DĖL PIRKIMO SĄLYGŲ PAAIŠKINIMO / PATIKSLINIMO

LITGRID AB pirkimų komisija (toliau – Komisija) atlieka 330 kV OL Lietuvos E-Neris rekonstravimo projektavimo ir statybos darbų pirkimą (toliau – Pirkimas). Pirkime gauti Tiekėjų klausimai.

ATSAKYMAS: Pateikiame esamo šviesolaidinio kabelio (ŠK) trasos schemą:

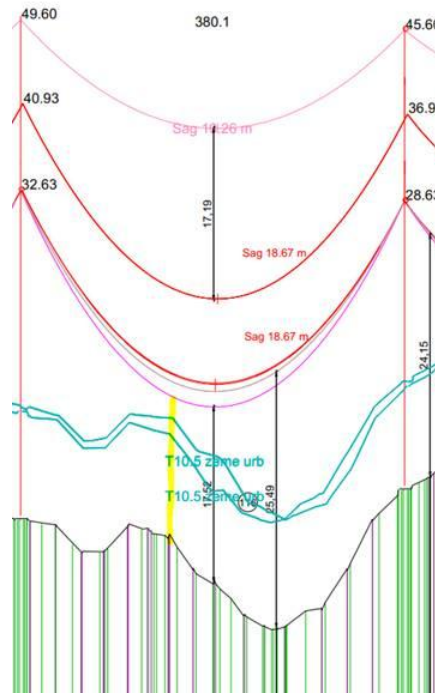
11) KLAUSIMAS: Prašome pateikti esamo šviesolaidinio kabelio (ŠK) trasą tarp Nr.176 ir Nr.70 (110kV), nes nei REGIA.LT, nei GEOPORTAL.LT, nei TIIIS sistemoje apie ją duomenų nėra. https://regia.lt/map/regia2?x=578589&y=6077326&scale=1000&text=&sluo_ids=135,139,138,302,303,304,365,366,319,312,313,327,347,346,351,357,358,334,353,311,332,333,335,336,337,338,339,340,341,342,343,344,345,360,361,305,314,2315,2350,2367,2316,2323,2324,2326,2328,2330,2331,2352,2359,2363,2364,2368,2354,2355,2356,2362,2369,2370,301

Inkarinė kampinė atrama, kai atramos aukštis $h = 41-49\text{m}$
Vaizdas žiūrint link Neries TP

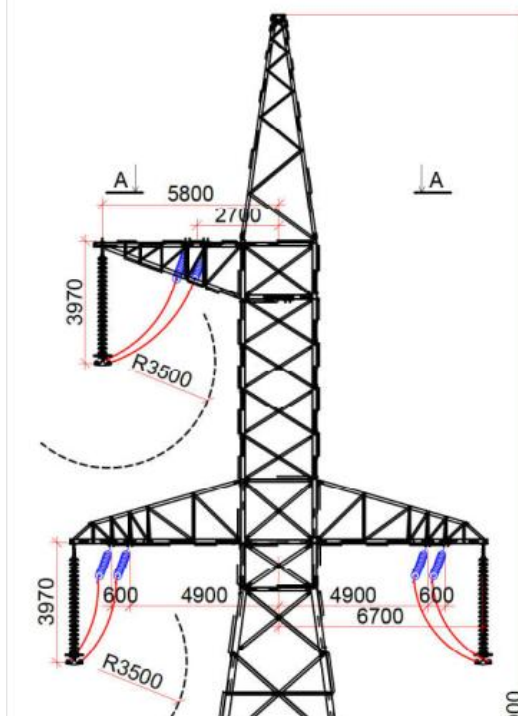
22) KLAUSIMAS: Prašome patikslinti, kuo remiantis inkarinėse atramose buvo skaičiuoti laidų įkabinimai. Pagal ELI/T 2 priedo 8 lentelę „**Mažiausias horizontalusis gretimų lygių (aukštų) laidų poslinkis inkarinėse atramose**“ pagal projekte pateiktą apšalo storį yra 2,5m. Projekte matosi, kad prasikeitimas padarytas tik 1,9m.

Prašome pateikti pakoreguotą sprendinį kuris atitinka ELIJT.

ATSAKYMAS: Atramoje laidų poslinkis suprojektuotas 2,5m. Tai yra apatinėse traversose pirmo laido įkabinimas yra 4,9m, Viršutinėje traversoje pirmo laido įkabinimas $2,7-0,3=2,4\text{m}$. Laidų poslinkis $4,9-2,4=2,5\text{m}$.

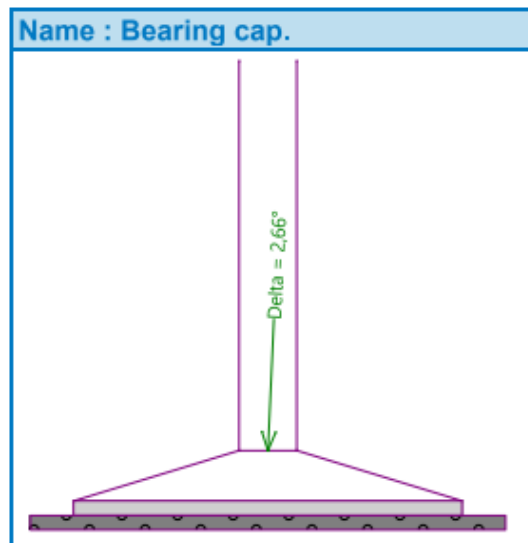
24) KLAUSIMAS: Esama atrama Nr.153 yra susisiekimo komunikacijos statinio (kelio) ribose. Jos vietoje Projektuojama nauja atrama Nr.148. Prašome patvirtinti ,kad rangovas galės statyti šią atramą numatytoje vietoje nepaisant to, kad minimas kelias yra įregistruotas registrų centre 2020m.

ATSAKYMAS: Nauja atrama Nr. 148 projektuojama esamos atramos Nr. 153 vietoje. Atkreipiame dėmesį, kad oro linijos rekonstrukcija vykdoma OL apsaugos zonoje. Pažymime, kad pateiktų projektų sprendiniai suderinti su Vilniaus rajono savivaldybe, Vilniaus rajono savivaldybės administracijos Sudervės seniūnija. Statybos leidimą išdavė Vilniaus rajono savivaldybė. Vilniaus rajono savivaldybė nepateikė esamos atramos Nr. 153 iškėlimo projekto.
